Additif 126 – Règlement ONU n° 127

Révision 3 – Amendement 3

Complément 2 à la série 03 d'amendements au Règlement – Date d'entrée en vigueur : 5 janvier 2024

Prescriptions uniformes relatives à l'homologation des véhicules à moteur en ce qui concerne la sécurité des piétons

Figure 12
Zone d'impact du pare-brise

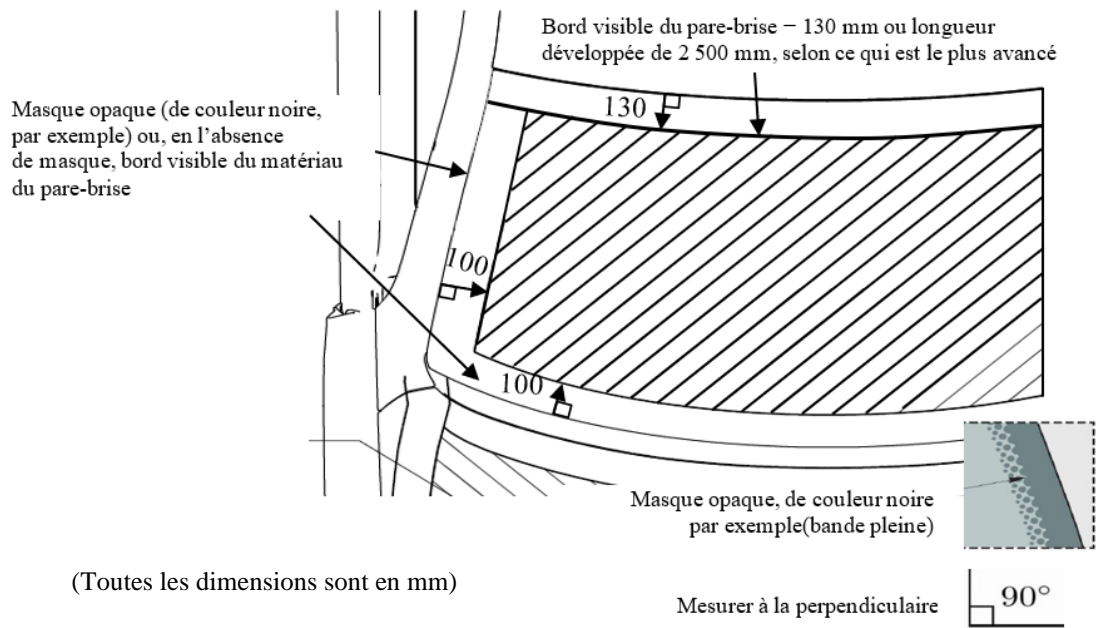
Paragraphe 2.44, ajouter les figures 12 et 13 et lire :

« 2.44 “Zone d’impact du pare-brise”, une zone située sur la face externe du pare-brise, délimitée (voir fig. 12) :

- a) Vers l’avant, par une ligne située à 100 mm en arrière du masque opaque du pare-brise. En l’absence de masque opaque, la ligne se mesure à partir du bord avant visible du matériau du pare-brise ;
- b) Vers l’arrière, par une longueur développée de 2 500 mm ou par une ligne située à 130 mm en avant du bord arrière visible du matériau du pare-brise si celui-ci est situé plus en avant dans une position latérale donnée ;
- c) Sur les côtés, par une ligne située à 100 mm à l’intérieur du masque opaque du pare-brise. En l’absence de masque opaque, la ligne se mesure à partir du bord latéral visible du matériau du pare-brise.

Pour les alinéas a) et c), la distance de 100 mm doit être mesurée au moyen d’un mètre ruban plaqué sur la surface extérieure du véhicule à un angle de 90° avec la tangente à la limite du masque opaque ou, en l’absence de masque opaque, à partir du bord visible.

Pour l’alinéa b), la distance de 130 mm doit être mesurée au moyen d’un mètre ruban plaqué sur la surface extérieure du véhicule à un angle de 90° avec la tangente au bord arrière visible du pare-brise.

Figure 13
Définition du coin supérieur en utilisant la distance la plus courte

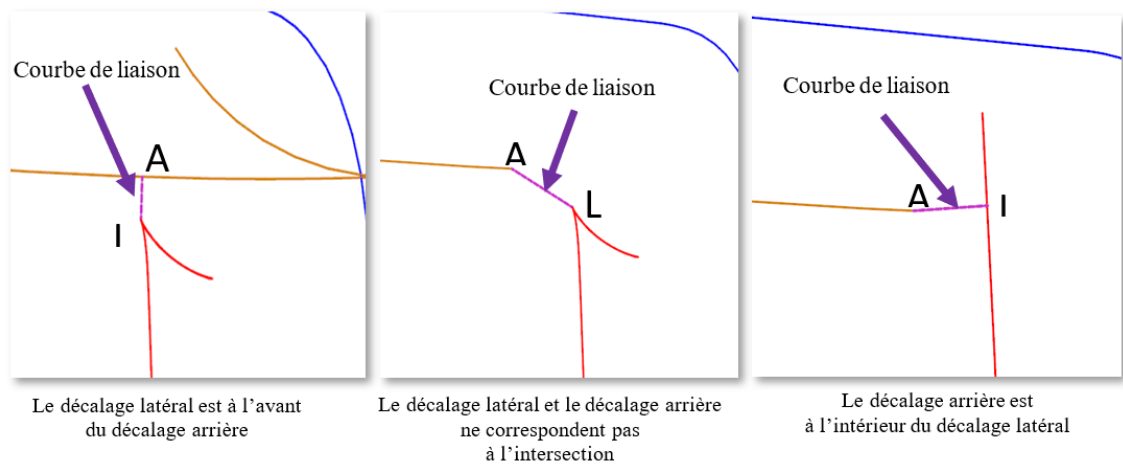
En fonction de la configuration, s'il n'y a pas d'intersection entre les lignes définies aux alinéas b) et c), ce qui donne une zone d'impact sans délimitations, le marquage doit être modifié en utilisant la distance la plus courte pour délimiter ladite zone d'impact (voir fig. 13).

Figure 15
Cas particulier dû à l'absence
de « point P » unique

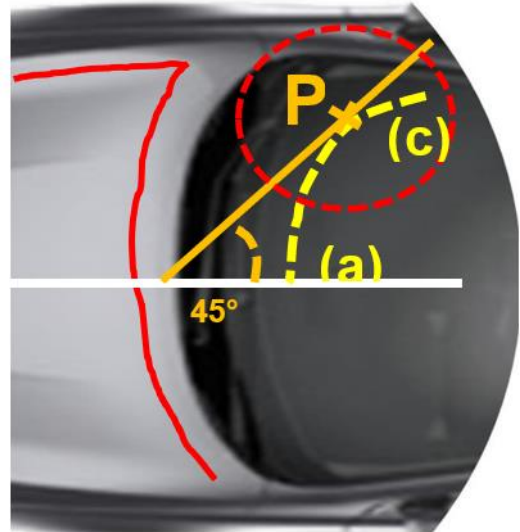
En l'absence de point P unique à l'intersection des lignes définies aux alinéas a) et c) du paragraphe 2.44, le point P est défini par le premier contact d'un plan vertical coupant le plan médian longitudinal vertical du véhicule à un angle de 45° avec la transition a) – c) de la limite de la zone d'impact du pare-brise, comme indiqué à la figure 15.

Figure 16
Graphique et formule du critère relatif à l'â-coup

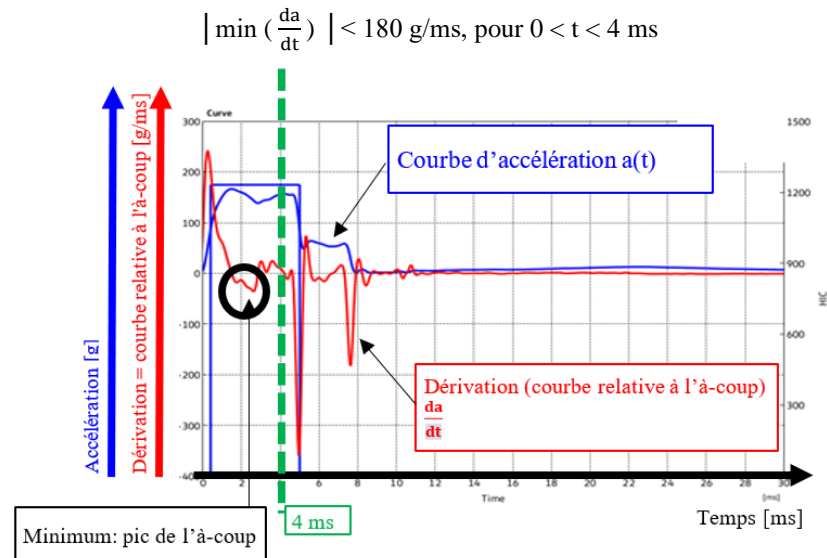
Paragraphe 2.48, ajouter la figure 16 et lire :

« 2.48 "Résistance atypique du pare-brise à la fracture", toute situation dans laquelle un choc de la tête factice contre le pare-brise entraîne au moins l'un des cas suivants :

- a) La valeur absolue de la valeur minimale de la dérivée de l'accélération de la tête factice par rapport au temps est inférieure à 180 g/ms pendant les 4 premières millisecondes qui suivent le choc initial de la tête factice contre le pare-brise, comme indiqué à la figure 16 ; ou,
